重要なお知らせ

157PB-0361
2024年11月21日

オリンパスメディカルシステムズ株式会社
医療機器安全管理責任者 村上 和士WA22810A 灌流シース 22.5Fr.
グリーンライトレーザーとの組み合わせ使用に関するご連絡

連続フロー式膀胱鏡 取扱説明書 p13「組み合わせ可能な構成部品」

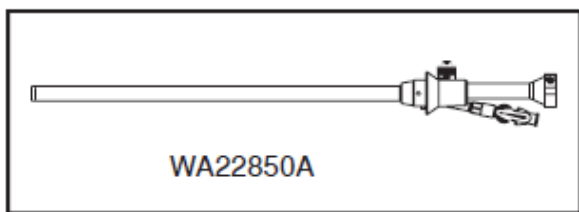
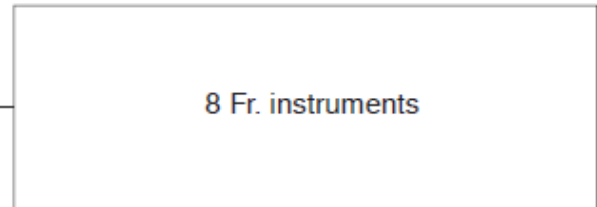
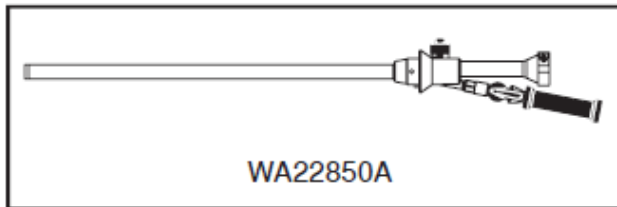
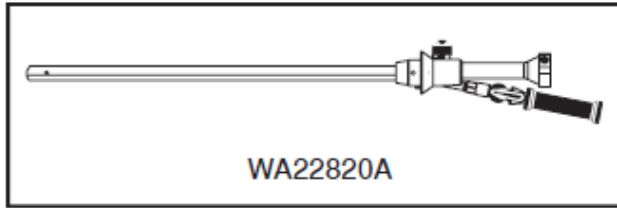
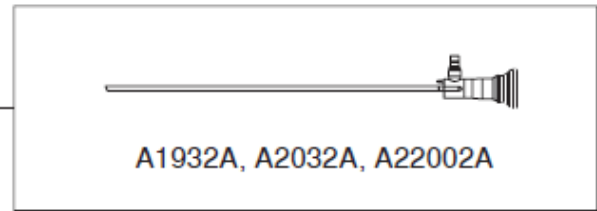
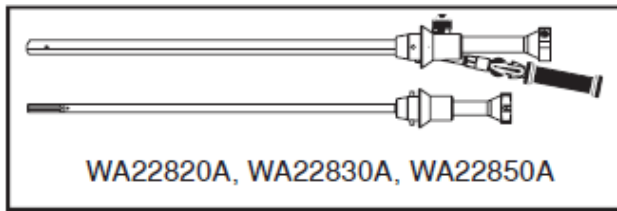
取扱説明書に記載された使用方法（別紙の赤枠の範囲）での、当該機器と GreenLight PV ADDstat™ レーザーファイバーの組み合わせ使用はお控えいただくようお願いいたします。再検証が完了した後、改めて当該事象に関するご案内をさせていただきます。

赤枠内製品は、組み合わせ使用を控えていただくようお願いいたします。

使用を控えていただきたい範囲
